OPINIA 063131

z wyników przeprowadzonych oględzin – ekspertyzy urządzeń grzewczo-kominowych

w budynku przy ul. Sołtysowicka nr 51/1 w e Wrocławiu
dotycząca urządzeń grzewczo-kominowych używanych przez: Wrocławskie Mieszkania Sp. z o.o.

Szkic orientacyjny:

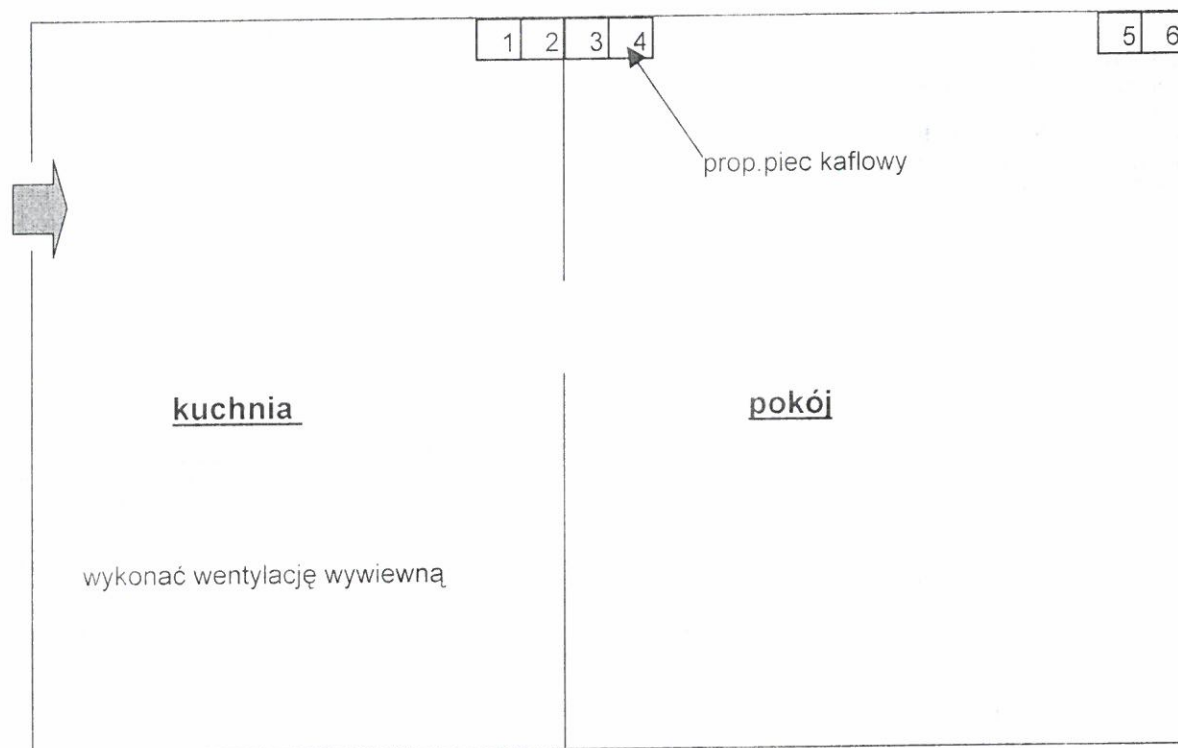
Do przewodu kominowego nr 4 proponuje się podłączyć piec kaflowy w pokoju-- przewód kominowy jest drożny i sprawny.

Brak wolnych przewodów kominowych na podłączenie wentylacji wywiewnej kuchni - proponuje się zaprojektować i wykonać przewód wentylacyjny po ścianie zewnętrznej budynku ponad dach budynku zgodnie z obowiązującymi przepisami lub zaprojektować i wykonać wentylację mechaniczną nawiewno-wywiewną.

- 1- wolny - 7m
- 2- piec stałopalny m.3 lp
- 3- piec stałopalny m.5 lp
- 4- piec kaflowy pokój m.8 IIp+ proponowany na podłączenie pieca kaflowego m.1 parter - przewód drożny
- 5- piec kaflowy m.14 IIIp - ost.kond.
- 6- wentylacja kuchni m.14 IIIp - ost.kond.
